2022年3月
ピジョン株式会社

KR キャップ 仕様変更のご案内

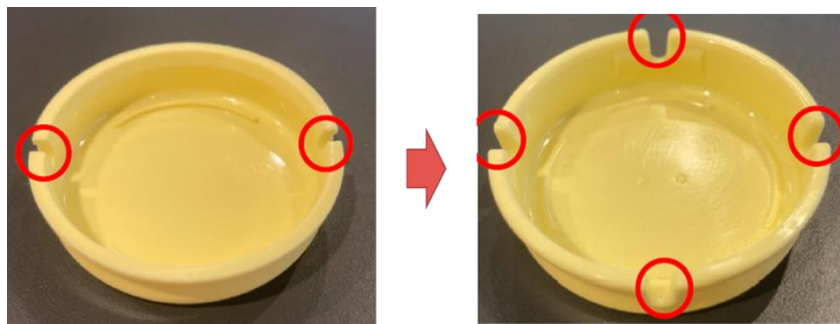
- 対象商品
4902508013178 (1003682) KR キャップ (グリーン)
4902508013185 (1003683) KR キャップ (イエロー)
- 変更予定時期
グリーン：2022年9月頃出荷分から随時
イエロー：2022年4月頃出荷分から随時
変更時期の詳細につきましては、改めてご連絡させていただきます。
- 今回の切替による商品コード、価格の変更はございません。
- 仕様変更内容：下記3点変更となります。
①側面スリットの数：現行) 2か所 → 新仕様) 4か所

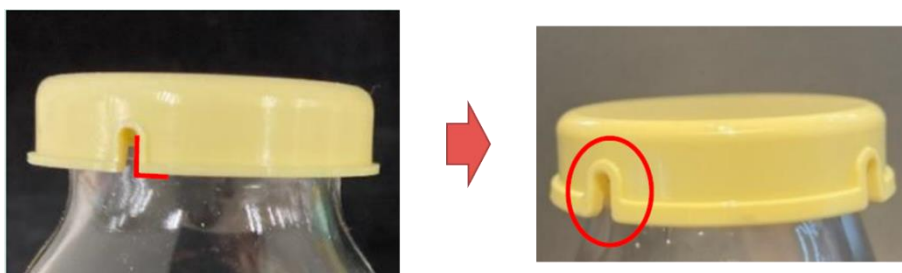
②スリット部の外側形状：新仕様) 角を丸く、外周リブを太くなだらかに

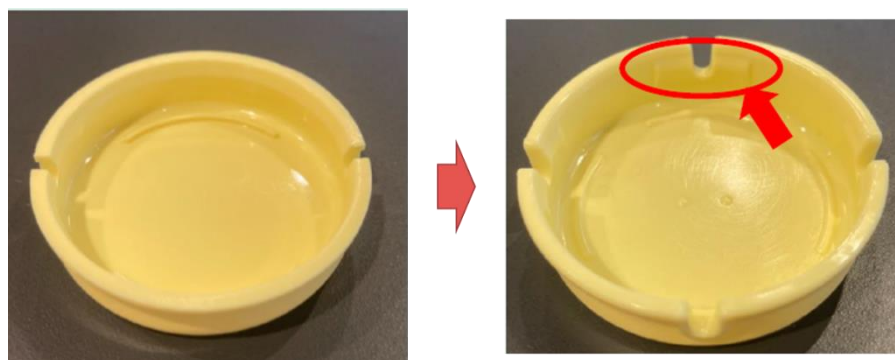
③スリット部の内側形状：新仕様) ツメを追加
